PS LACHAPELLE-SOUS-ROUGEMONT

Demande de précisions du 29/09/2023 concernant le dossier Cas par Cas déposé.

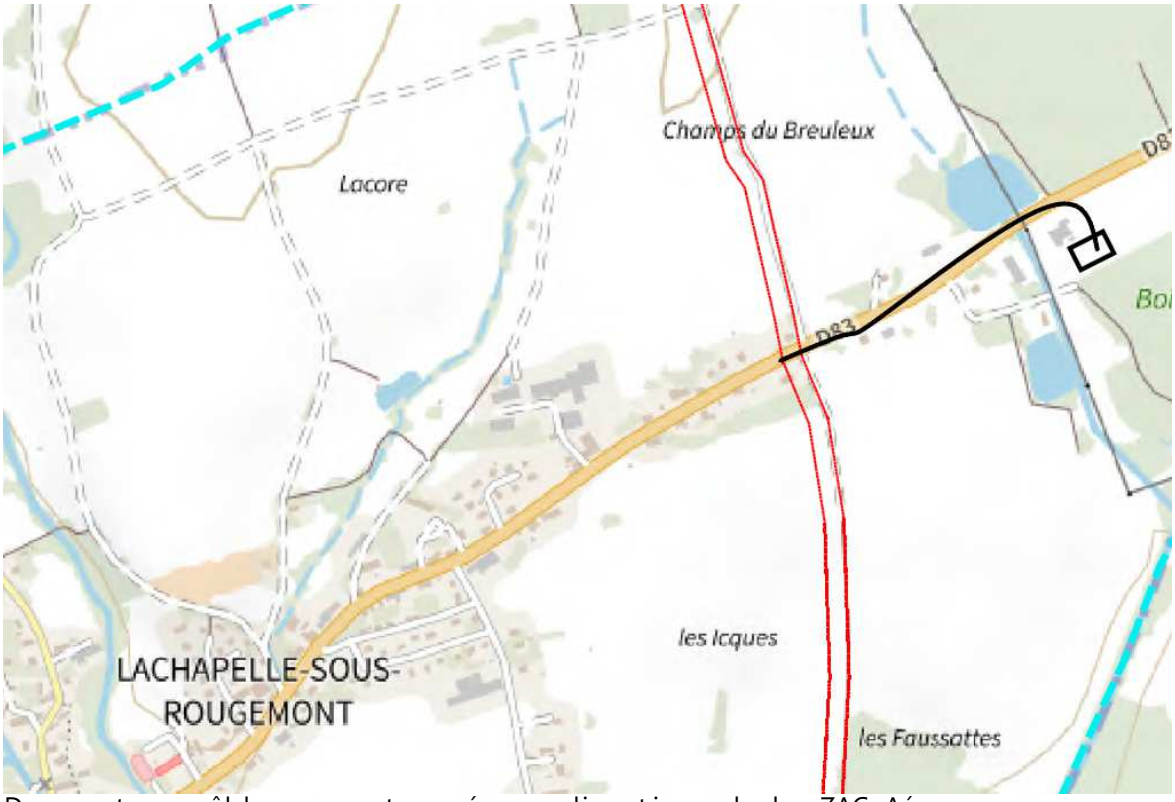
- A la page 15 du document "Annexe 10 - dossier de présentation", il est indiqué la création de 10.35 km d'un réseau HTA souterrain à partir de la ZAC de l'Aéroparc.
Je vous remercie de nous fournir un plan localisant les hypothèses de tracé de ce raccordement, celui-ci faisant partie intégrante du projet conformément à l'article L.122-1 II 5 du code de l'environnement, et identifiant les différentes zones à enjeux environnementaux que ce réseau peut traverser (notamment les zones humides dont certaines sont recensées directement au nord du site du poste source), ainsi que les mesures ERC (éviter, réduire, compenser) à prendre en conséquence.

L'aménagement de la ZAC Aéroparc se fait en plusieurs phases. La création du Poste Source se justifie par la phase n°4 ou la puissance demandée n'est plus disponible avec les Postes Sources adjacents.
Pour les premières phases, deux câbles HTAS ont été tirés depuis le Poste Source de Masevaux en direction de la ZAC Aéroparc. Le cheminement de ces câbles a fait l'objet de 5 Article 323-25 en date du 19/08/2021. (Ci-dessous les 5 articles avec leurs tracés.)

Pour alimenter une partie de la ZAC Aéroparc, nous allons dévoyer ces câbles déjà posés vers le nouveau Poste Source. Le cheminement se fera par la D83, puis par le chemin forestier pour arriver au nouveau Poste Source.

Deux autres câbles seront posés en direction de la ZAC Aéroparc en utilisant le même cheminement que les deux premiers. Là aussi il y aura la demande d'instruction avec l'Article 323-25.
